## ԱՐՁԱՆԱԳՐՈՒԹՅՈՒՆ

Մենք ներքոստորագրողներս՝ «Գազպրոմ Արմենիա» ՓԲԸ Տեխնիկական բաժնի պետ Հ. Սարգսյանը, «Գազպրոմ Արմենիա» ՓԲԸ Տեխնիկական բաժնի գլխավոր մասնագետ Ա. Խոջամիրյանը և Տեխնիկական բաժնի գլխավոր մասնագետ Ա. Աղասարյանը կազմեցինք սույն արձանագրությունը այն մասին, որ «Գազպրոմ Արմենիա» ՓԲԸ-ի կարիքների համար G4 և G6 տեսակի բնական գազի մեմբրանային հաշվիչների ձեռքբերման նպատակով (№073/GArm/24\_4.3\_016/13.02.24 ծածկագրով) հայտարարված մրցույթին, «ՄՏԿ» ՓԲԸ կողմից ներկայացվել են Apator Metrix S. A. կազմակերպության արտադրության UG G4 և 2UG G6 տիպի գազահաշվիչների փաստաթղթերը և թվով 5 հատ UG G4 տիպի գազահաշվիչներ:

**Техническое задание  
ЗАО «Газпром Армения»**

**Техническое описание  
Aptor Metrix UG G-4 и 2UG G-6**

**G-6**

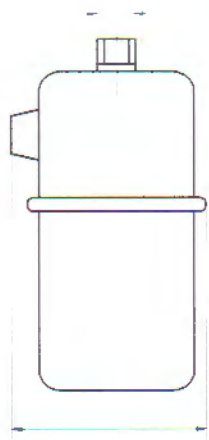
9. Առաջարկվող G4 և G6 գազահաշվիչների հարաչափերը փաստացի, զերազանցում են «Գազպրոմ Արմենիա» ՓԲԸ կողմից ներկայացված տեխնիկական բնութագրի պահանջներում սմրագրված առավելագույն հարաչափերին, որի պատճառով G6 տիպաչափի գազահաշվիչները շահագործվող արկղ հանգույցներում տեղադրելիս (փոխարինման նպատակով) առաջացնում են խնդիրներ՝ մասնավորապես արկղի դռնակը չի փակվում և հնարավոր չի լինում այն պատշաճ կնքել (զծապատկերները կցվում են):
